Inleiding

Het ontwerp-Stedenbouwkundige Programma van Eisen (SPvE) voor de ontwikkeling van het Sonnebornterrein heeft ter inzage gelegen van 24 augustus 2022 tot en met 5 oktober 2022. Er zijn in totaal 15 inspraakreacties ingediend.

Deel 1 - Overzicht inspraakreacties

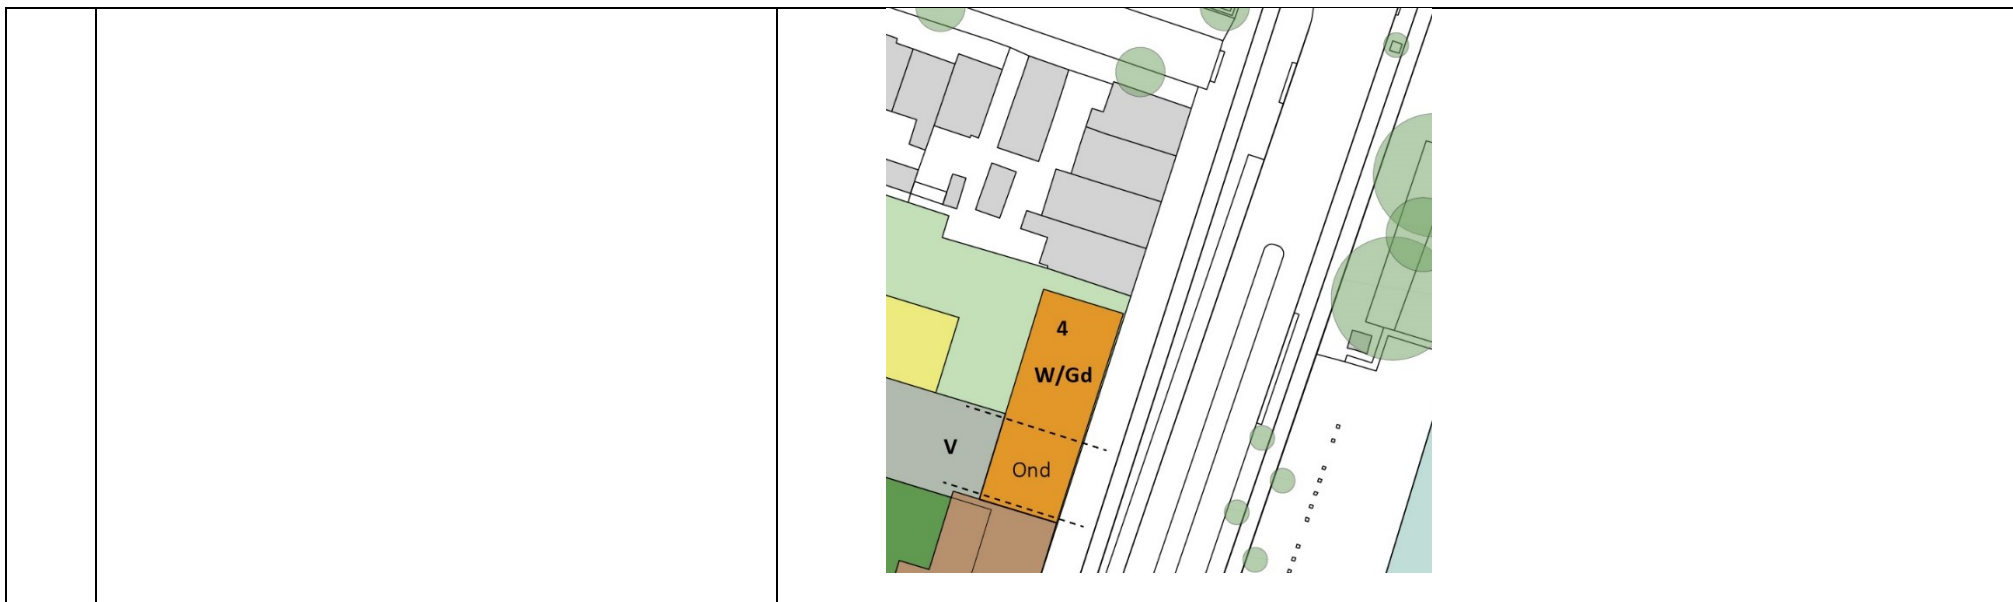
<p>toegang naar het groen vanaf de Floresstraat wordt nu deels 'geblokkeerd' omdat er in beide varianten toch weer een woning wordt gebouwd in het 'gat' tussen de twee woningen aan de Floresstraat. Dit is tegen de wens van de bewoners van beide panden. Daarnaast is het natuurlijk sociaal veiliger én uitnodigender voor de buurt om deze ruimte open te laten, zoals dit nu ook al is. Dat het ontwerp voor een veilige situatie moet zorgen is besproken, maar vanuit de klankbordgroep is zeker geen voorstel voor deze 'oplossing' gekomen zoals ontwikkelaar doet voorkomen. Er is aangegeven dat de entree aan de Floresstraat hoogwaardig groen ingericht wordt.</p> <p>12. Bij de patiowoningen is de afstand van de erfgrans klein. Zorg ervoor dat de afstand tussen de achtergevels van de nieuwe en de bestaande woningen minimaal 16 meter is, maar liever nog 20 meter. Of realiseer patiowoningen van maximaal één bouwlaag. Dit geldt ook ter plaatse van de geplande seniorenwoningen/ patio woningen welke nu bijna tegen de erfgrans aan staan.</p> <p>13. Bij omwonenden bestaat de zorg dat op de nieuwe woningen met een platdak in latere jaren alsnog een opbouw of extra verdieping wordt toegevoegd. De reactie dat dit alleen mogelijk zou zijn middels een bestemmingsplanprocedure is voor de meeste burens geen afdoende geruststelling.</p>	<p>11. Het verlagen van het maaiveld tot maximaal 1,25 meter boven huidig maaiveld is binnen de huidige kaders niet haalbaar. In het SPvE zijn minimale breedtes en hoogtes genoemd voor de doorgangen van de Spaarndamseweg, zodat de openheid en zicht voldoende worden geborgd.</p> <p>12. Groen draagt in dit geval niet bij aan een sociaal veilige oplossing. Het probleem van deze hoek is de onoverzichtelijkheid. Door in deze hoek toch groen te plaatsen, wordt de onoverzichtelijkheid versterkt. Dit nodigt uit tot ongewenst gedrag en verrommeling van de plek, en tast (het gevoel van) de veiligheid van de entree vanaf de Floresstraat naar het ontwikkelgebied aan. Er is in het traject geschoven met de hoogtes en de plek van de patiowoningen, zodanig dat er een aantrekkelijke route blijft bestaan, maar de bewoners zo min mogelijk negatieve gevolgen ervaren voor schaduwwerking, uitzicht en privacy. De ruimtelijke verhoudingen die hierbij ontstaan zijn passend in een stedelijke context.</p> <p>13. Er zijn twee stedenbouwkundige redenen voor de tweede laag op deze patiowoningen. Ten eerste zorgt deze tweede laag met ramen op de doorgang voor een extra (gevoel van) controle, waardoor de doorgang als een fijnere plek wordt ervaren. Ten tweede zorgt de tweede laag voor een fijne maat en verhouding van de doorgangruimte, wat bijdraagt aan een betere kwaliteit van deze doorgang. De vorm en locatie van de patiowoningen is dusdanig dat er voldoende zicht op de doorgang ontstaat, terwijl de impact op de genoemde achtertuinen zoveel mogelijk beperkt is. Bezinning, wind en gevoel van ruimte worden niet onevenredig aangetast. Voor privacy zal gezocht worden naar mogelijkheden het realiseren van ramen aan de achterzijde van de tweede laag te voorkomen. Het toevoegen van woningen met zicht op de route van de Floresstraat naar het dakpark is noodzakelijk om deze entree voldoende kwaliteit te geven en te zorgen dat het park een onderdeel wordt van de Indische buurt. Als de entree onaantrekkelijk wordt, zal het park enkel een functie hebben voor de nieuwe woningen en niet meer voor de hele buurt.</p> <p>14. De gemeente heeft geen voornemens om opbouwen en aanbouwen in de toekomst mogelijk te maken. Dit neemt niet weg dat geen absolute zekerheden kunnen worden verstrekt over de toekomst. De enige garantie die met zekerheid kan worden gegeven is, dat afwijkingen van het bestemmingsplan een wettelijk vastgelegde procedure doorlopen, waarin u uw standpunt naar voren kan brengen en een rechtsgang openstaat.</p>
